Izrada projektne dokumentacije i provedba mjera zaštite zgrade HGZ-a  
Gundulićeva 6, Zagreb

Izvođenje radova cjelovite obnove i energetske obnove zgrade HGZ-a

Odgovori na zahtjeve za pojašnjenje

HGZ- PREFABRICIRANE STUBE - ARMATURA

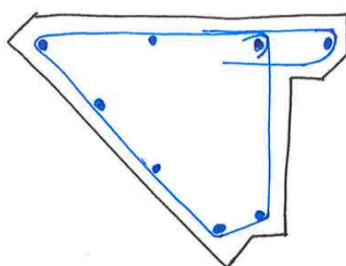
Zbog nuđenja armirano betonskih prefabrikata molimo Vas Mapu 2- građevinski projekt konstrukcije ili nacрте prefabrikata s iskazanom količinom armature.

U prilogu se dostavlja specifikacija armature po jednoj (1) stubi i slikovni prikaz:

Vilice  $\varnothing 8/15$ , 29 kom / stubi

Šipke  $\varnothing 12$ , l= 390 cm + kuka

Zaštitni sloj 2,5 cm

LJESTVE SPRINKLER BAZEN

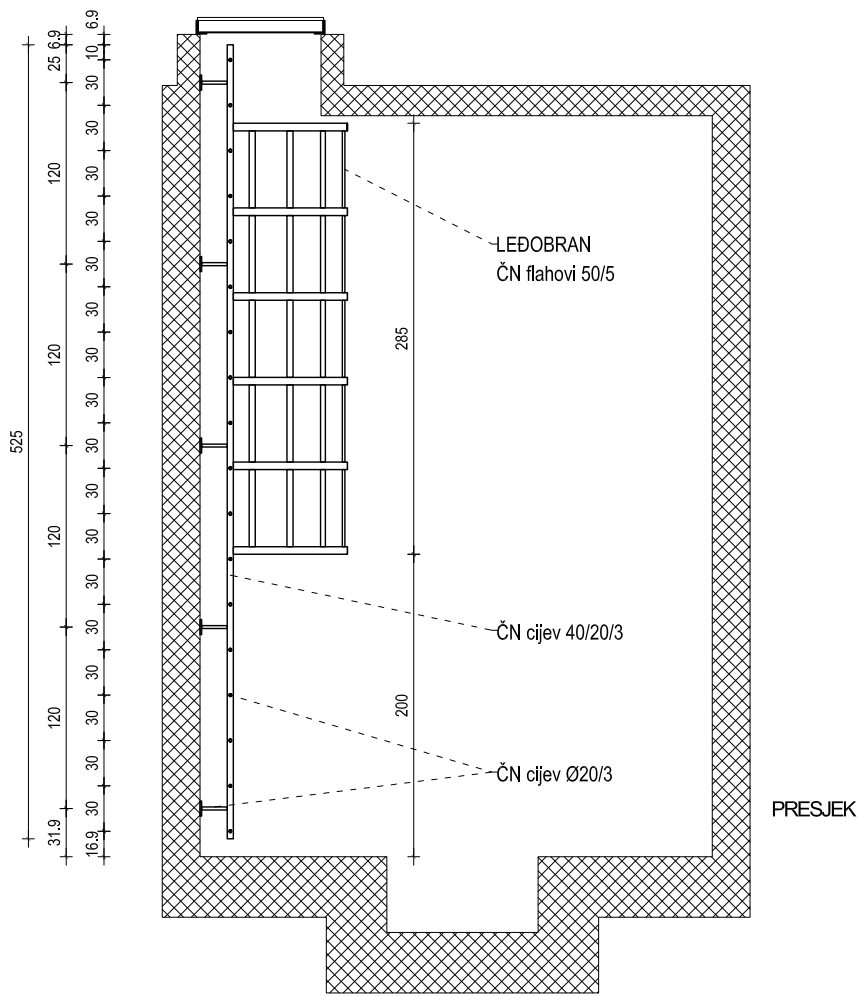
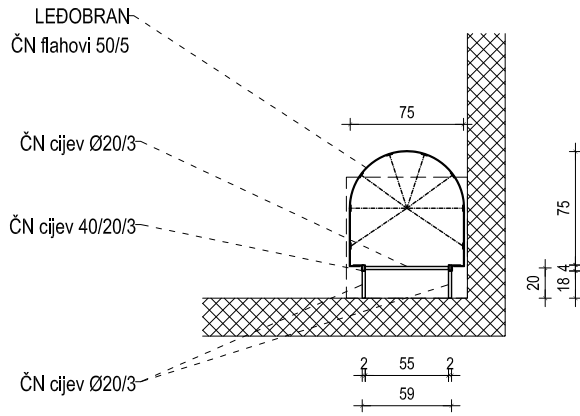
Molim Vas sheme za „Završne bravarske radove u vanjskom prostoru”  
troškovnik faza 2- separat 1- 4.0. bravarski radovi, stavke troškovnika: 28,29,30,31  
Jedinica mjere za tražene stavke su kg, a ne komadi.

Za stavku 28 dostavlja se dodatni nacrt oznake 9.7.33, u prilogu ovog pojašnjenja.

1. Konstrukcija:
- svi profili od inox-a
  - prihvat na AB konstrukciju i penjalice cijevi Ø20/3mm
  - vertikalni stupovi cijevi 40/20/3mm
  - leđobran flahovi 50/5mm
